## Pripomienky k projektu Račianska ulica - bodové opatrenia

Autor: Cyklokoalícia, [info@cyklokoalicia.sk](mailto:info@cyklokoalicia.sk); Dátum: 8.9.2013

*Obr. 1: Návrh nájazdu pre cyklistov z cesty na cestičku pre cyklistov (segregácia cyklistov) v priestore nevyužívaného chodníku pod prvým železničným nadjazdom v Gaštanovom hájiku*

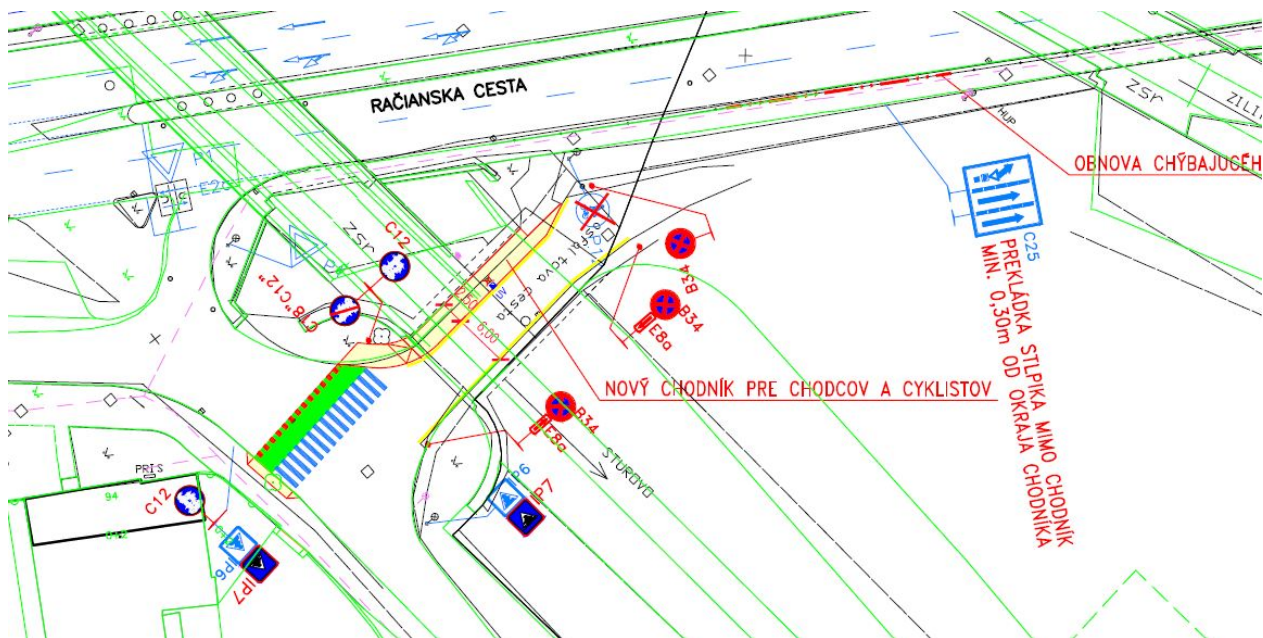
- Vytvorenie nájazdu na cyklotrasu pod prvým železničným nadjazdom v smere do Rače pre cyklistov idúcich po Račianskej z mesta

Obr. 2: Pôvodný návrh bodových opatení magistrátu

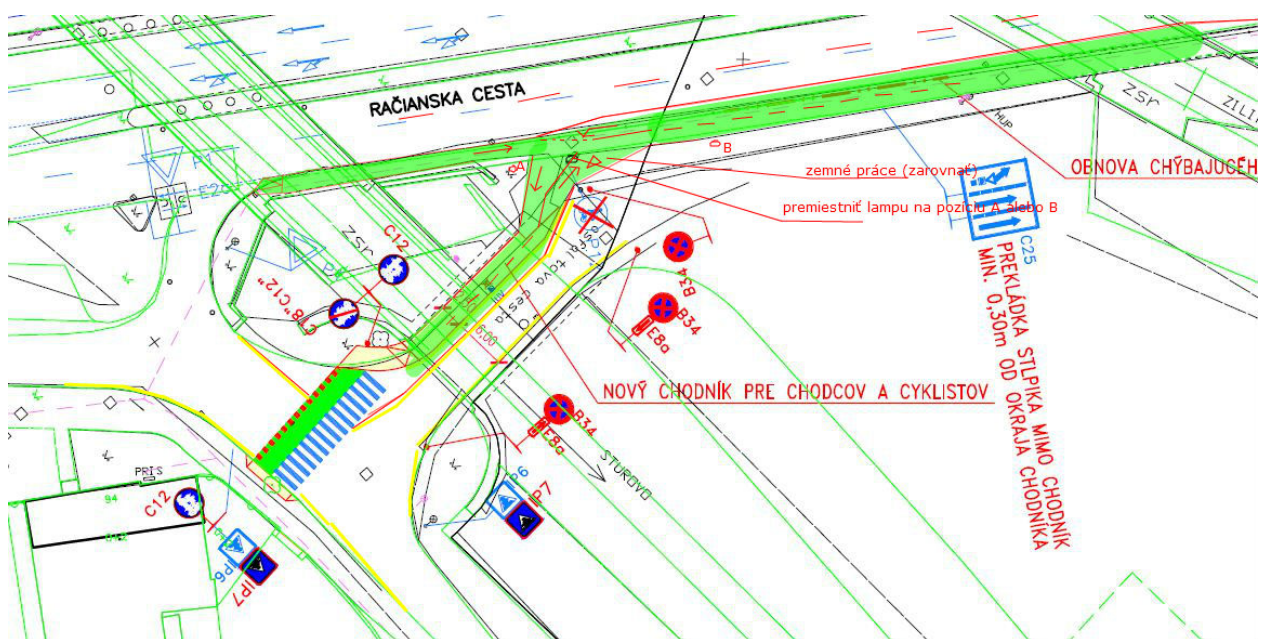
- A. V smere do centra majú cyklisti prejsť cez priechod pre chodcov a pokračovať po existujúcom chodníku označenom ako cestička pre chodcov a cyklistov, pričom majú prechádzať okrem iného cez preľudnený priestor zastávky BID/MHD. Kde končí táto cestička pre chodcov a cyklistov? V opačnom smere je označená odkiaľ - kde začína? Opäť sa nemyslelo na odpojenie cyklistov z cestičky pre chodcov a cyklistov v ich integrácia do hlavného dopravného priestoru v smere do centra, ako aj napojenie v smere do Rače.

- E. Skvelé opatrenie!
- F. Takto zle a nelogicky navrhnuté umiestnenie piktorkoridoru pre cyklistov na kraji vozovky, ktoré následne križuje cestu (v smere z Rače do centra), môže viesť k ohrozeniu zdravia a majetku a je opakom bezpečnosti cestnej premávky. Odporúčame vedenie piktorkoridoru stredom jazdného pruhu.

- Umiestnenie piktokoridoru pre cyklistov v strede jazdného pruhu (pri križovaní električkovej trate), aby pri ľavom odbočení z piktokoridoru smerom na priechod pre cyklistov (v smere do centra) nedošlo k zrazeniu cyklistu. Cyklista i motorové vozidlo by mali zdieľať jazdný pruh.

- Vytvorenie križovatky pre cyklistov v mieste stretnutia trás z Rače, od tunela (od Nobelovej) a od železničného podjazdu (od Palmy), vid' nižšie
